天ヶ瀬ダム再開発事業基本計画変更に係る 京都府検証委員会資料

令和元年12月26日

京都府府民環境部建設整備課
京都府建設交通部河川課

5. 京都府委員会の意見に対する国の回答

【説明資料 1】 減勢池部におけるブレイカ機種の変更

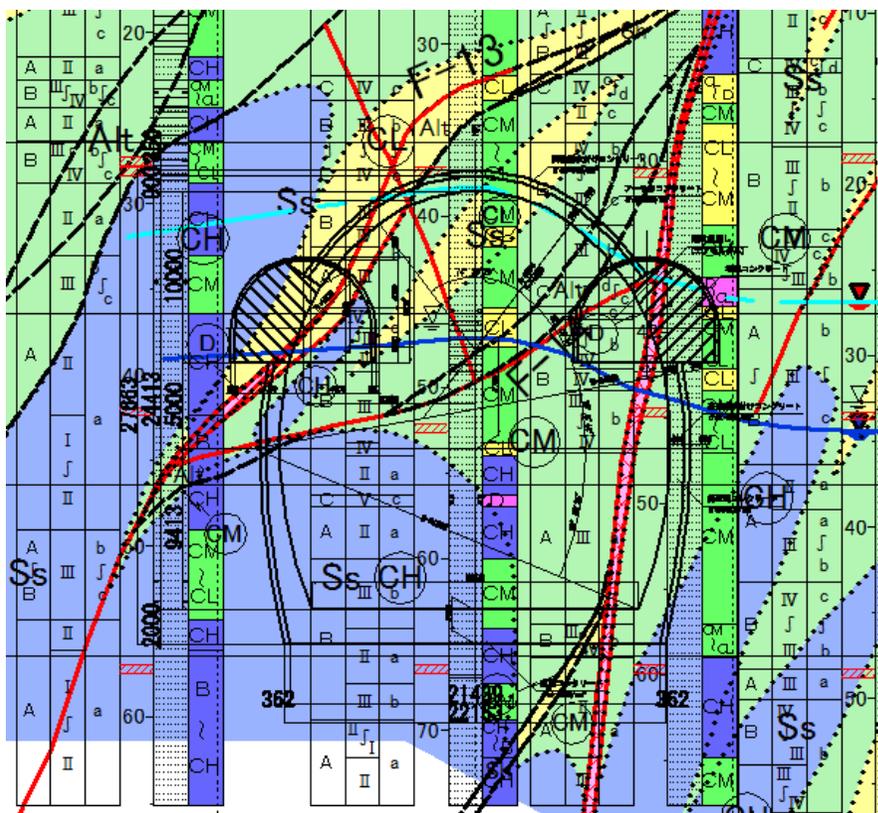
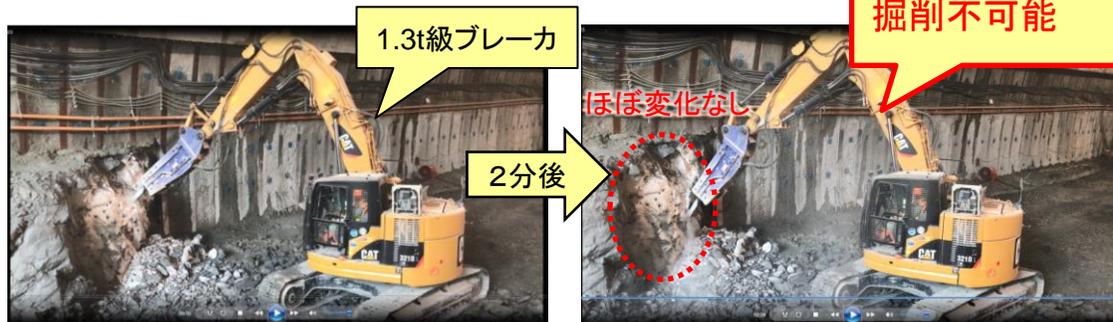
番号	意見	回答
1-① 減勢池部掘削方法の変更による増（国資料P10）		
1	<p>○ボーリング調査が密に実施され、前回変更時には先進導坑により、硬岩掘削が行われており、そういった知見を元に標準機種より大きいブレーカの採用を見込むことができなかったのかを示すこと</p>	<p>・減勢池部については、事前の地質調査結果から土工区分を硬岩と判断し施工機械を選定、国の積算基準において硬岩の標準機種である1.3tブレーカを採用した。</p> <p>・先進導坑の施工では、1.3t級ブレーカにより施工できたことから、本掘削における機種の変更は想定できなかった。</p> <p>【説明資料1】</p>
1-② 夜間作業のとりやめによる増（国資料P11）		
2	<p>○夜間作業のとりやめについて、基準値60dBを超えている状況はどのように把握し、夜間の運搬作業を取り止める判断に至ったのか示すこと</p>	<p>・夜間の騒音値については、現況の夜間実測値を元に音の伝搬理論に基づく予測式により予測したところ、基準値を超える結果となったことから、夜間の運搬作業を取り止めた。</p> <p>・基準値を満たすためには、走行速度や台数を極端に低減すること等ができれば基準を満たすことも可能であると考えられるが、困難であり夜間作業を取りやめざるを得なかった。</p> <p>【説明資料2】</p>

- 事前の地質調査結果から土工区分を硬岩と判断し、国の積算基準において硬岩の標準機種である1.3tブレイカを採用した
- 先進導坑の施工では1.3t級ブレイカにより施工できていたことから、本掘削時においても同程度の硬岩は、掘削できると判断した
- しかし、本掘削を開始したところ、1.3t級ブレイカで破碎できなかったため、現地掘削試験により破碎できる規格を確認し、4.0t級ブレイカに変更せざるを得なかった

【説明資料 3】 シュート部と吐口部本体の施工について

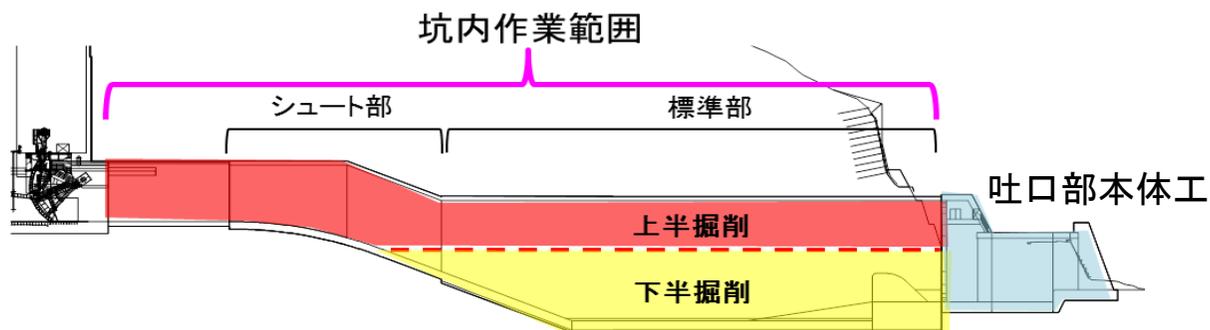
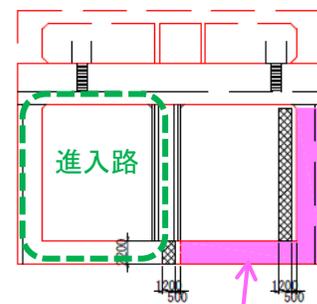
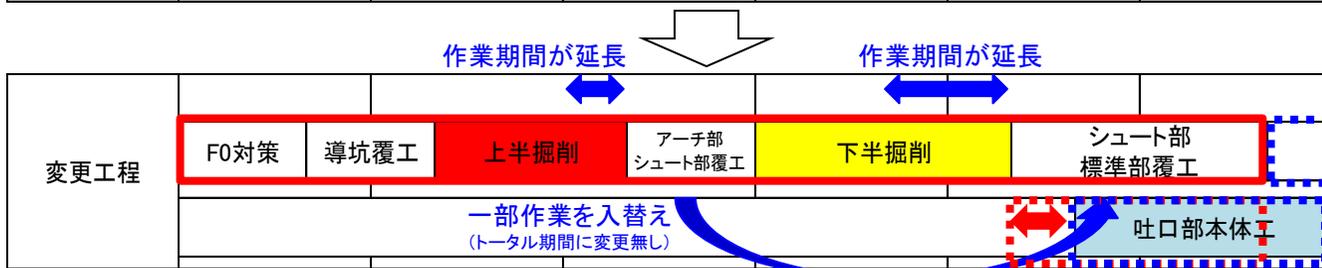
番号	意見	回答
1-② 夜間作業のとりやめによる増（国資料P11）		
3	<p>○シュート部及び標準部の覆工と吐口部本体工はどのように同時施工するのか示すこと</p> <p>○また、同時施工できる場合、吐口部本体工を下半掘削完了直後から実施することで、工期が少しでも短縮できないか確認すること</p>	<p>・吐口部本体を半川ずつ施工することにより、トンネル内への資機材搬入出ルートを確認しながら施工し、同時施工を行う。</p> <p>・下半掘削完了直後は、トンネル覆工のための型枠（セントル）部材や鉄筋など多くの資機材搬入を行う必要があることから、下半掘削完了直後からの同時施工はできない。</p> <p>・ただし、同時施工の開始時期については、工程調整を行った上で、決定するなど、工期短縮に努める。 【説明資料3】</p>

- 吐口部本体工とシュート部は坑内への進入路を確保しながら施工が可能
- 下半掘削完了直後は、トンネル覆工のための型枠（セントル）部材や鉄筋など多くの資機材搬入を行う必要があることから、下半掘削完了直後からの同時施工はできない。
- ただし、可能な限り工期短縮に努める

【説明資料 4】 覆工仮設備費用の考え方

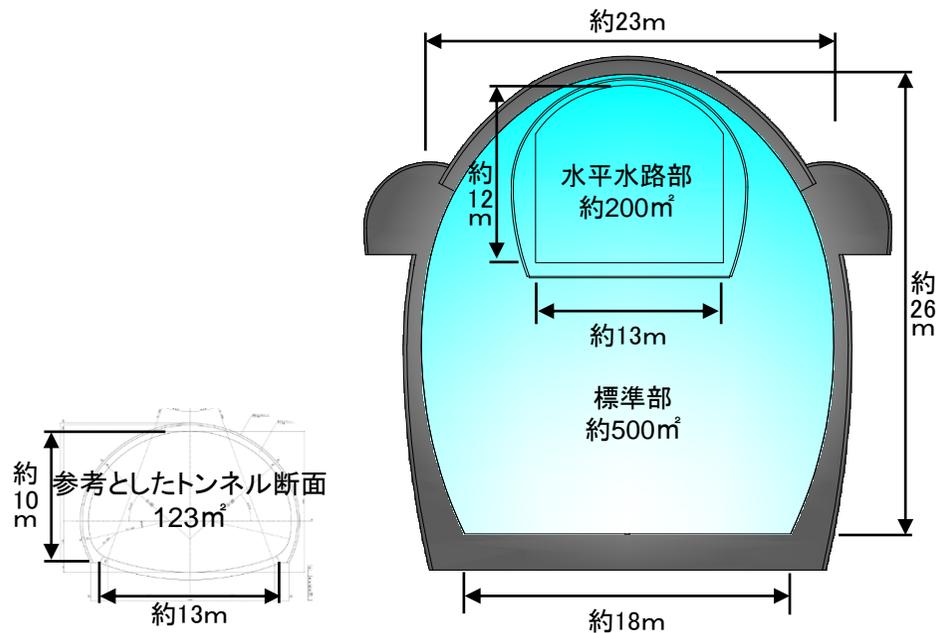
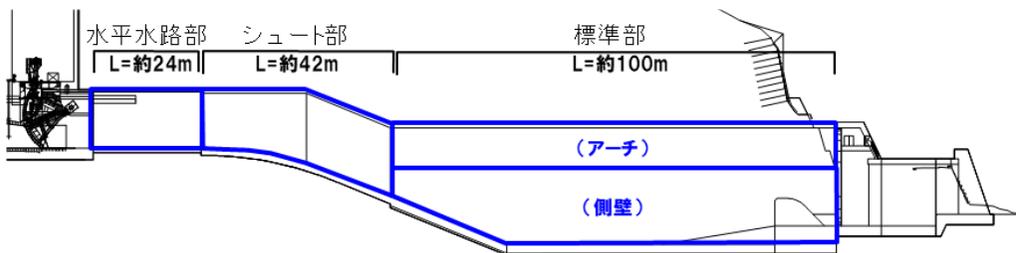
番号	意見	回答	
1-③	覆工仮設備費用の増（国資料P12）		
4	<p>○大断面のスライドセントルについて、一般的な道路トンネル用スライドセントルからどのように類推し事業費を見込んだのか示すこと</p> <p>○また、実際どのように適正に特殊なセントルの費用を算定したのか確認すること</p>	<p>・現行の計画では、通常の道路トンネルに用いるセントルを基準として断面形状に応じたセントルを使い分ける計画としていた。工事着手後も、水平水路部のスライドセントル費用と類推した費用が概ね同等であったことから妥当と判断していた。 【説明資料4】</p> <p>・本事業で用いるセントルは大規模かつ特殊な形状であることから積算基準等に合致しないため、見積を徴収する必要があった。</p> <p>・特に、特殊なシュート部、標準部(上半、下半)のセントルは、実際施工する業者が設計した構造について、国・施工業者の双方で妥当性を確認し、その図面をもとに、国で決められた手続きにより複数社から見積もりを徴収することで費用を算定した。</p>	P18

- 現行の計画では、通常の道路トンネルに用いるセントルを基準として断面形状に応じたセントルを使い分ける計画としていた。工事着手後も水平水路部のスライドセントル費用と類推した費用が概ね同等であったことから妥当と判断していた。

【説明資料 5】 重金属を含む濁水処理

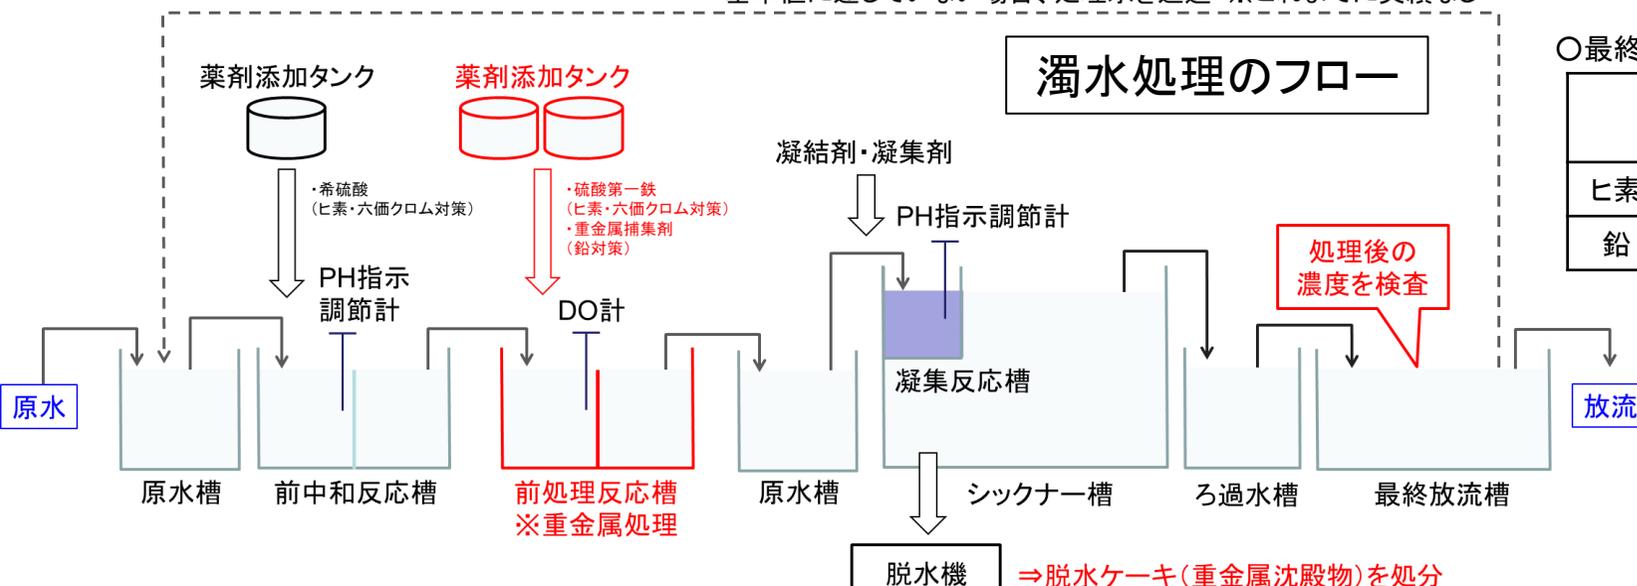
番号	意見	回答
1-④	重金属を含む濁水処理量の変更による増	(国資料P14)
6	<p>○排水の基準、処理の方法、重金属沈殿物の処分単価を確認すること</p> <p>○原水(処理前)について、基準値を超えている割合や濃度の経年変化を把握することで、薬剤量を低減し、コスト縮減が図れないか。</p> <p>○前回の変更時にも自然由来の重金属を含んだ処理を扱う現場であり、周辺環境保全に十分配慮すべきでありとコメントしており、きっちり処理できているか、宇治川に影響が出ていないか確認すること</p>	<p>・排水基準はヒ素・鉛ともに0.1mg/L(水質汚濁防止法)</p> <p>・処理方法は、通常の濁水処理設備に重金属処理設備を追加し、専用の薬剤を投与している</p> <p>・重金属沈殿物の処分単価は約6,000円/m³</p> <p>・現在は、放流時において基準値を超えていないことを確認するため、濃度は処理後に計測している。</p> <p>・今後は、処理水量が大幅に増加すると想定していることから、原水(処理前)の濃度をモニタリングすることで薬剤添加量を調整する等、コスト縮減の可能性を検討する。</p> <p>【説明資料5】</p> <p>・重金属を含む濁水については、処理後の濃度が基準値以下となっていることを確認した上で宇治川へ放流しており、影響は生じていない。</p> <p>【説明資料5】</p> <p>・重金属を含む掘削土については、各施工箇所において拡散防止対策等の措置を講じている他、処分に際しては仮置場で含有量判定を行った上で、適切に処分している。また、仮置場においても拡散防止対策としてダンプトラックのタイヤ洗浄や雨水による流出防止措置など、前回基本計画変更時に想定した方法で適切に処分等を行っている。</p> <p>【説明資料6】</p>

- 重金属を含む濁水は、一般的な濁水処理設備に重金属処理設備を追加し、専用の薬剤を投与している。
- 宇治川への放流は、重金属を含む濁水処理水の濃度が基準値を超えていないことを確認したうえでやっている。

濃度検査結果 (最大値)	基準値
ヒ素	0.013mg/L	0.1mg/L
鉛	0.005mg/L	0.1mg/L

【説明資料 7】 流入部における鋼管矢板切断の施工方法

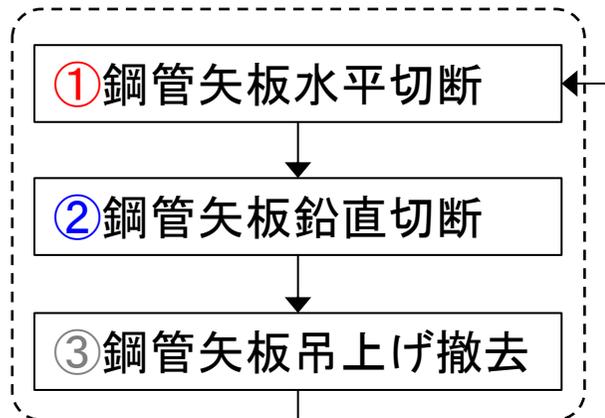
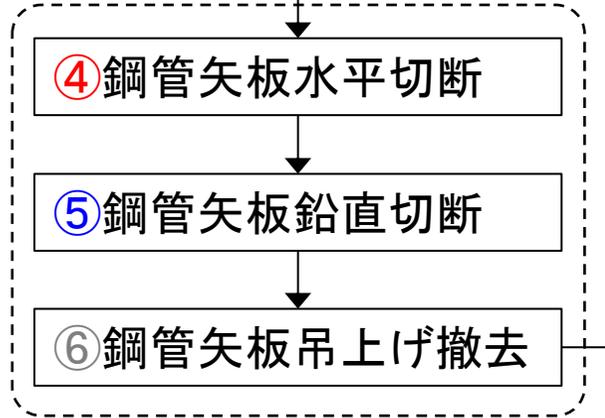
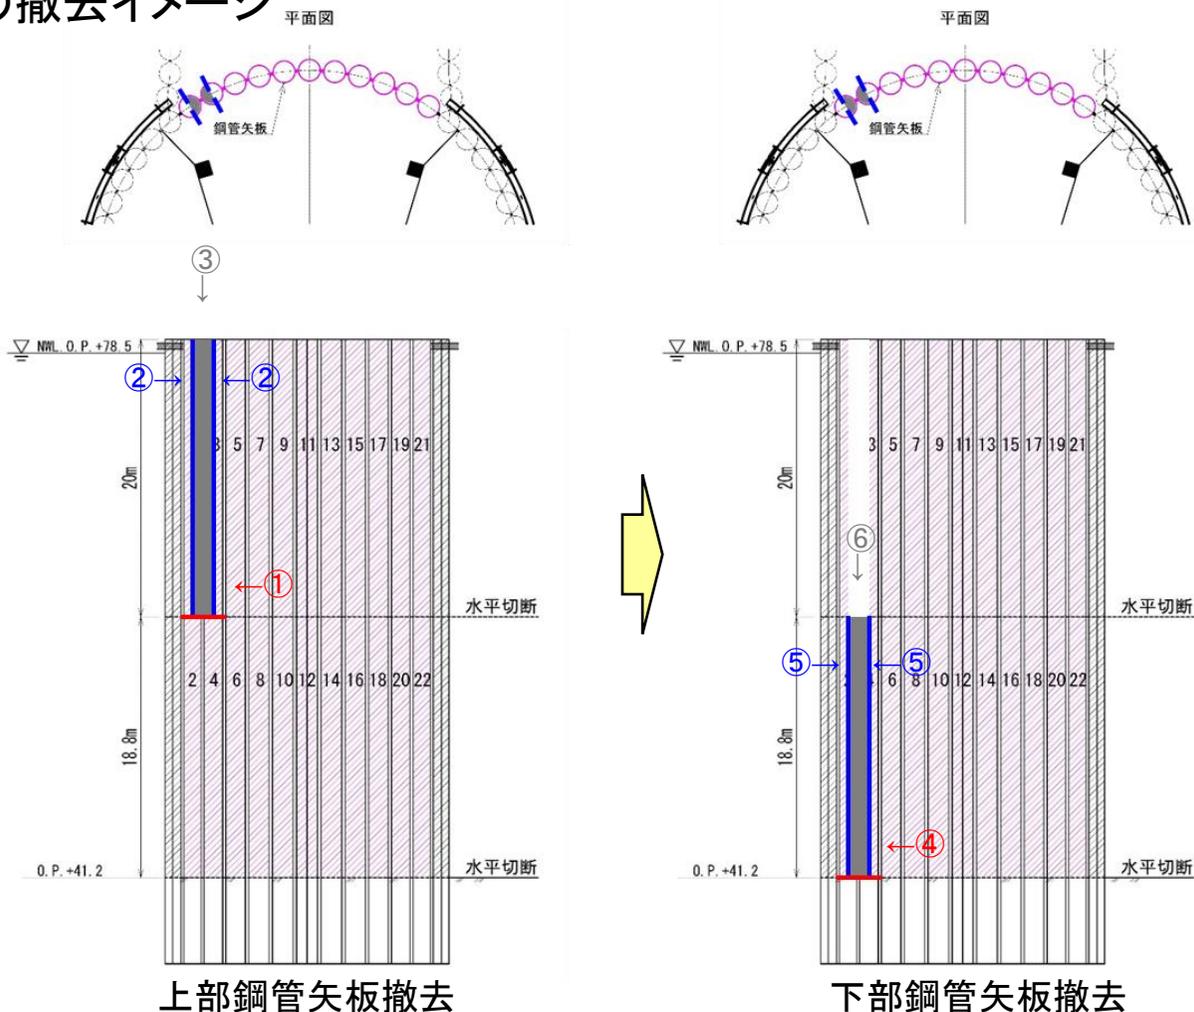
番号	意見	回答
2-① 鋼管矢板切断方法等の変更による増（国資料P16）		
7	<p>○水中での鋼管矢板切断は、施工が難しくリスクを伴う。全体的な施工方法を確認し、安全な施工ができるのか具体的に示すこと</p>	<p>・鋼管矢板切断については、「天ヶ瀬ダム再開発事業トンネル放流設備施工技術監理委員会」に加え、「淀川水系ダム事業費等監理委員会」においていただいた助言等も踏まえ、当初想定していた継手部からモルタルが充填されていない鋼管部の切断に見直しを行ったことで、切断が容易になったほか、継手部に比べて縁が切れたことが確認しやすく、確実な施工に加え、安全上のリスクについても軽減されるものと考えている。</p> <p>・切断した鋼管矢板については、水上に設けた作業構台よりクレーンで吊り上げて撤去を行うこととしている。</p> <p>【説明資料7】</p>
2-② 覆工仮設備費用の増（国資料P19）		
8	<p>○施工の確実性を高める工夫として仕方ないと思われるが、当初は想定できなかったのか確認すること</p>	<p>・鋼管矢板の施工後に設計時の想定を上回る変位が確認されたことから、改めて応力解析をおこなったことで、底部に引っ張り応力が発生すると判明したものであり、当初から想定することは困難であった。</p> <p>【説明資料8】</p>

- 先行事例として他ダムの施工事例や、施工業者の意見、当該事業の現地条件等も勘案のうえ、施工方法の検討を行った。
- 実施工にあたっては、安全に施工できるよう留意しながら行う。

【説明資料 9】 グ라우チングにおける改良目標の考え方

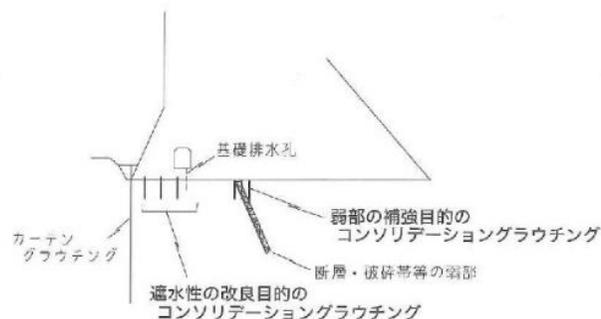
番号	意見	回答
2-③ 止水対策に要するグラウト量変更による増（国資料P20）		
9	○当初から5ルジオンの止水性で良いという根拠を示すこと	<p>・本トンネル導流部では、岩盤からトンネル内への漏水及び貯水池の水や地下水のトンネルに沿った流出を抑止することを目的とし、岩盤の遮水性を改良するためコンソリデーショングラウチングを実施している。</p> <p>・コンソリデーショングラウチングの目標値については、技術基準である「グラウチング技術指針・同解説」において、遮水性の改良を目的とする場合の一般的な目標値とされている5ルジオンを準用している。 【説明資料9】</p>

- 「グラウチング技術指針」に基づき、遮水性の改良を目的とするコンソリデーショングラウチングを行う場合の一般的な改良目標である5ルジオンを目標値とした。
